OGGETTO: **VVAS-2019_39. Comune di Ladispoli (RM).** Procedura di Verifica di assoggettabilità a Valutazione Ambientale Strategica (VAS) ex art.12 del D.Lgs. n.152/2006 relativa al *“Progetto unico per un impianto produttivo (ai sensi dell’art.8 del D.P.R. n.160/2010) per la realizzazione di una struttura ricettiva alberghiera in variante al PRG”*. Proponente *“Trust Palmieri”*

RELAZIONE ISTRUTTORIA

Nella **tavola E1/7** Rilievo dei vincoli paesaggistici si rileva che:

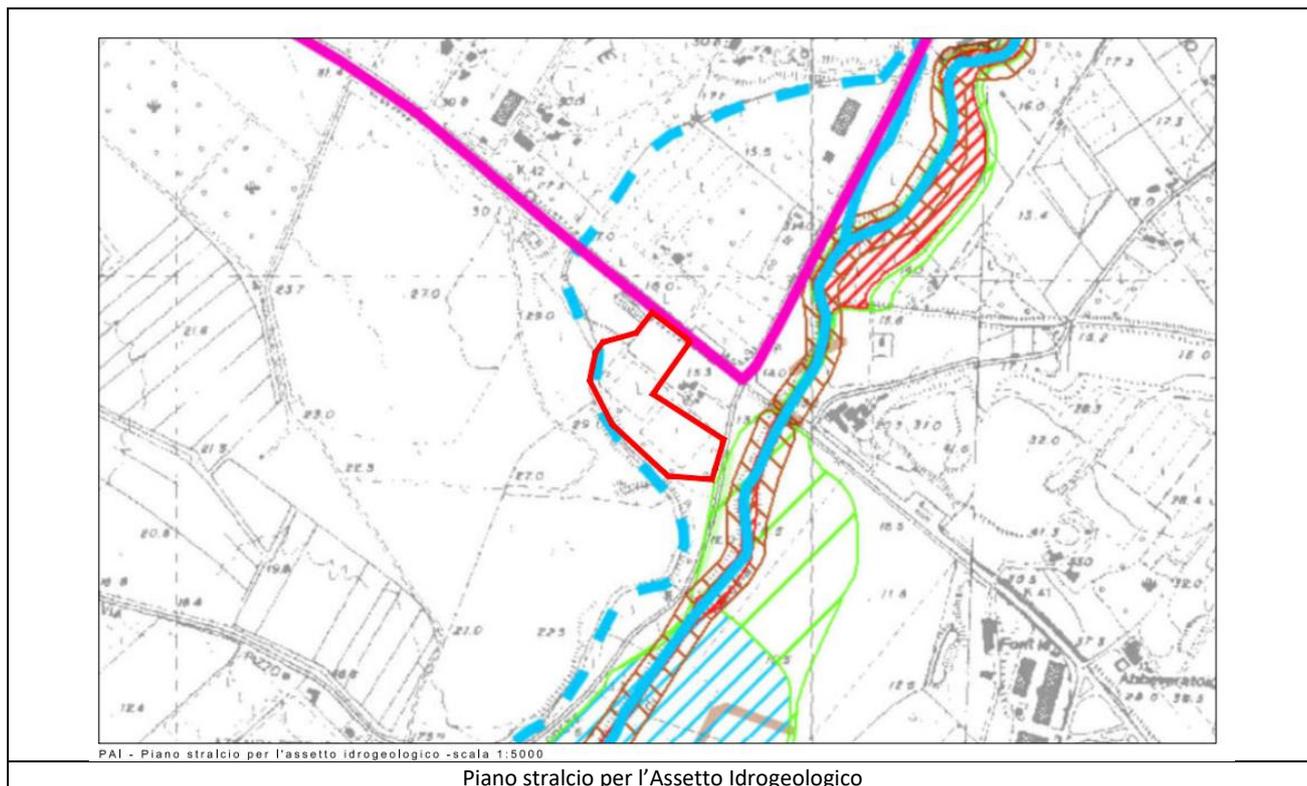
- L'area di intervento presenta una porzione a sud-est che ricade in "Fiumi torrenti e corsi d'acqua iscritti negli elenchi di cui al T.U. approvato con R.D. n.1775/1937 – punto c) art.1 Legge n.431/1985"; Bisogna evidenziare a tal proposito che il vincolo relativo alla fascia di protezione del Fosso del Marmo è stato sottoposto ad una verifica e rettifica da parte della Regione Lazio nel 2008.

PRG vigente – PRG con variante

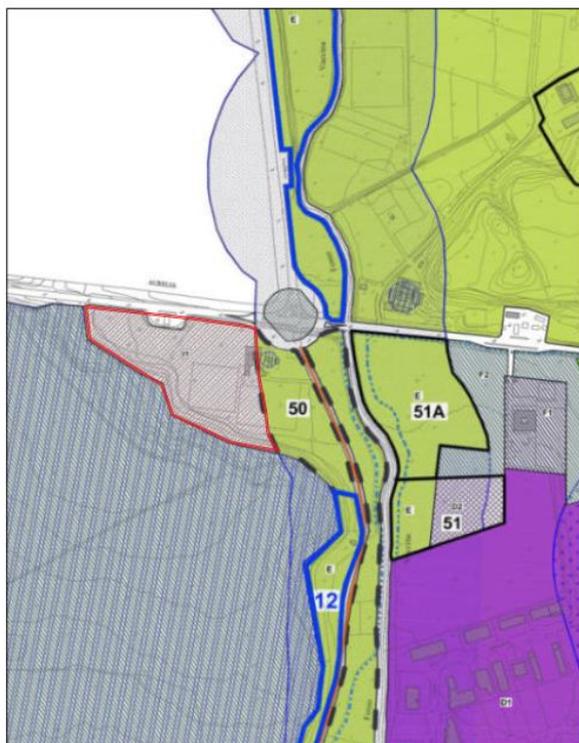
- il Progetto dello Sport Hotel è in Variante al P.R.G. vigente, per:
 - a) la zonizzazione che varia da:
 - zona (F) - agricola. art.15 - N.T.A. di P.R.G. vigente (vedi zona E - D.M. n.1444/1968 - parte del territorio destinate ad uso agricolo) a zona: "con destinazione per le attrezzature di servizio turistico - ricettive" (vedi: Zone I del P.R.G. adottato nel 2019);

- b) i relativi indici di fabbricabilità fondiari da 0,07 (zona F1 - P.R.G. vigente) a circa 0,8 nella nuova proposta di progetto;
 - c) il Programma vuole dotare l'abitato in contiguità, come misure di compensazione urbanistica per la variante, maggiori opere di urbanizzazione primaria e secondaria;

2. P.R.G. vigente: il Progetto dello Sport Hotel e attrezzature connesse è difforme dalla zonizzazione dello Strumento urbanistico generale vigente (P.R.G.) in quanto è previsto:

- a) un **cambio di destinazione d'uso** da quanto previsto in zona agricola (PRG) a zona di attrezzature turistiche;
- b) un **innalzamento dell'indice di fabbricabilità** fondiaria in quanto quello previsto per lo zona FI - Agricola è di 0,07 mc/mq su un lotto minimo di 40.000 mq a fronte del nuovo indice di realizzazione

stimato dai dati del RP in 0,8 su un **lotto di mq 31.200**, inferiore al lotto minimo suindicato; la cubatura complessiva prevista sarebbe di **24.967,98 mc** per l'ambito interessato dal Progetto dell'attrezzatura turistica;

4. dal punto di vista della valutazione della conformità e compatibilità del Progetto in argomento con il P.T.P.R. e il P.R.G. vigente, la proposta appare ad oggi, non conforme al P.R.G. e non compatibile paesaggisticamente.
